Resolució de la directora general d'Harmonització Urbanística i Avaluació Ambiental per la qual es formula la declaració d'impacte ambiental del projecte Parc Fotovoltaic Libienergy Margalida, ubicat al polígon 14, parcel·les 26 i 147 del terme municipal de Santa Margalida (exp.58A/2025)

El projecte consisteix en la implantació d'un parc fotovoltaic denominat "FV MARGALIDA", amb una potència instal·lada de 4,925 MW (5,1765 MWp), i la seva corresponent infraestructura d'evacuació.

Fig.2 Imatge esquerra: habitatges més propers i radi de distància de 50 m. Imatge dreta: ubicació dels elements del parc. Font: IDEIB i Projecte

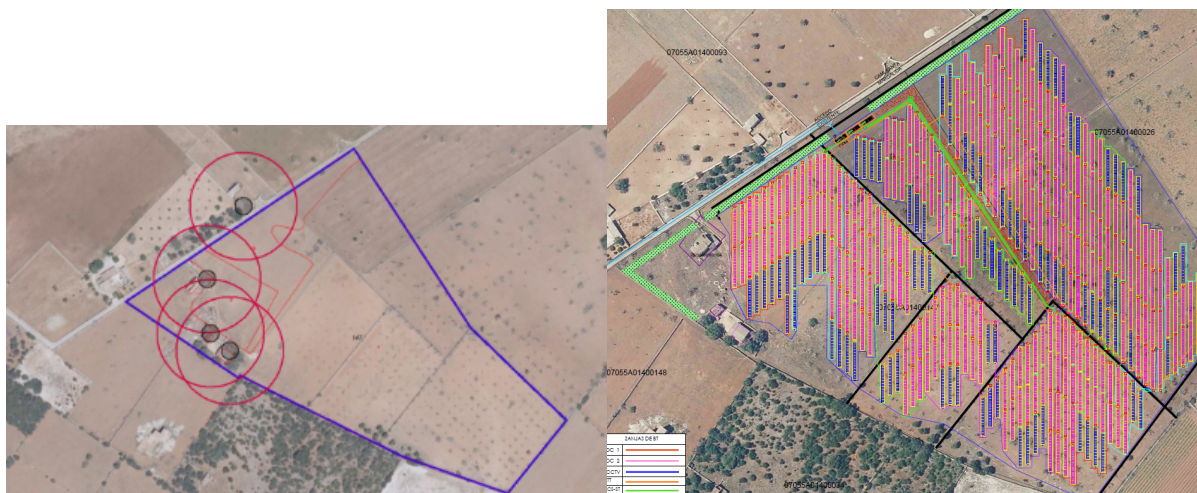
Atesa la proximitat de determinats elements de la instal·lació fotovoltaica a habitatges aïllats existents en sòl rústic, i d'acord amb els criteris establerts per la Direcció General d'Harmonització Urbanística i Avaluació Ambiental en el document "Criteris per a la redacció dels estudis d'impacte ambiental dels projectes de plantes solars fotovoltaïques i les seves infraestructures d'evacuació" (abril 2026), s'haurà de garantir una distància mínima de separació de 50 metres entre el límit exterior de les instal·lacions fotovoltaïques i qualsevol habitatge aïllat. En conseqüència, amb caràcter previ a l'autorització del projecte, el promotor haurà de modificar la implantació de les estructures fotovoltaïques, centres de transformació, inversors, tancaments i resta d'elements auxiliars que incompleixin aquesta distància mínima, reculant-los fins assegurar el compliment íntegre del llinar de separació establert. Aquesta mesura té per objecte minimitzar els impactes ambientals i territorials sobre la població resident, especialment els associats a la intrusió visual, renous de baixa freqüència, camps electromagnètics i alteració de la qualitat paisatgística, en coherència amb els criteris preventius recollits a les directrius del MITECO i d'acord amb els criteris ambientals establerts.

- S'haurà de garantir una distància mínima de separació de 50 metres entre el límit exterior de les instal·lacions fotovoltaïques i qualsevol habitatge aïllat. A tal efecte s'haurà de presentar el projecte modificat davant l'òrgan substantiu abans de la seva autorització.
